Aanvraagformulier voor wijziging geluidproductieplafonds

Wijziging geluidproductieplafonds

Weg	A4 HRR Km 214,05 – km 214,35
Referentiepunt(en) (nummering)	5587 t/m 5589

Locatie met te wijzigen GPP's

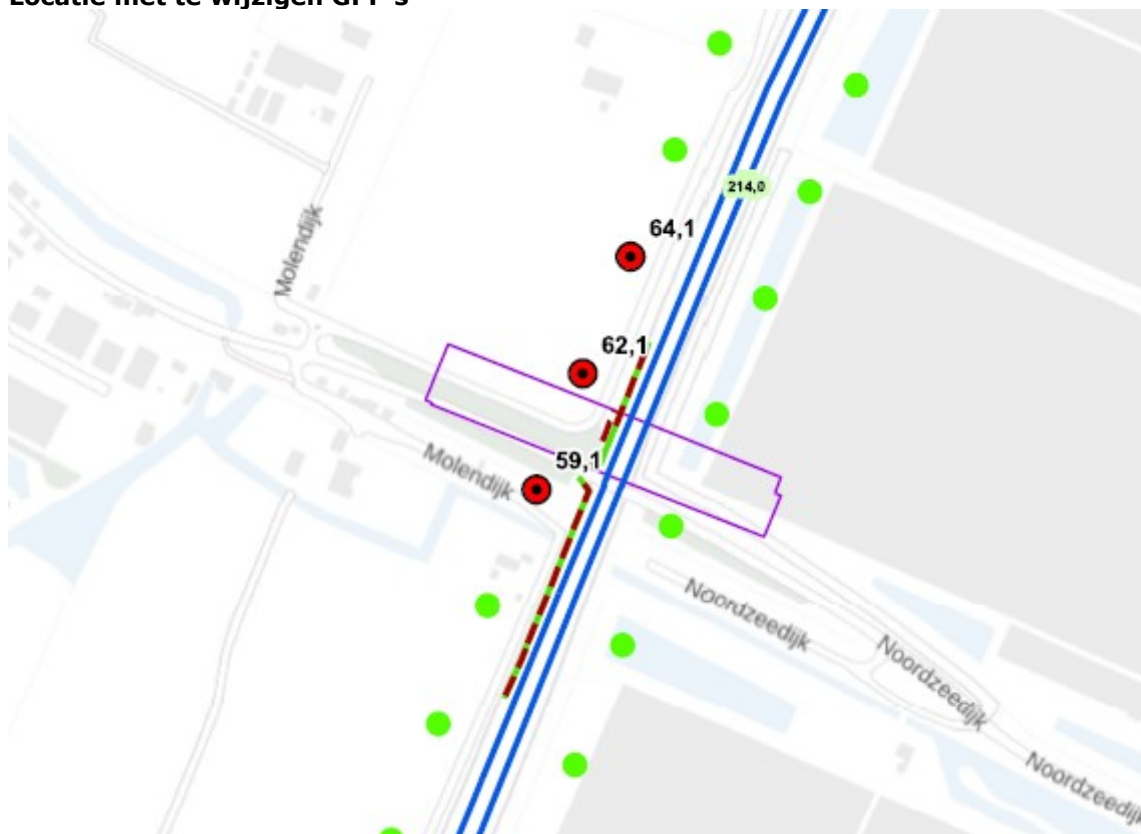
Bij de voorbereiding van de realisatie van deze maatregelen is voor het geluidscherm langs de A4 HRL tussen km 214,16 – km 214,28 gebleken dat het scherm voor een deel conflicteert met een kabel en leidingen tracé. Omdat het verleggen van deze kabels en leidingen technisch complex is, is besloten om het te realiseren schermdeel ter hoogte van dit conflict te verplaatsen. Over een lengte van 37 m wordt het scherm 5,7 m naar achteren geplaatst.

Onderstaande tabel bevat de GPP's die vanwege deze verplaatsing van het schermdeel moeten worden gewijzigd.

Nummer Referentiepunt	Huidig GPP	Te wijzigen GPP
5587	64,0	64,1
5588	62,0	62,1
5589	59,0	59,1
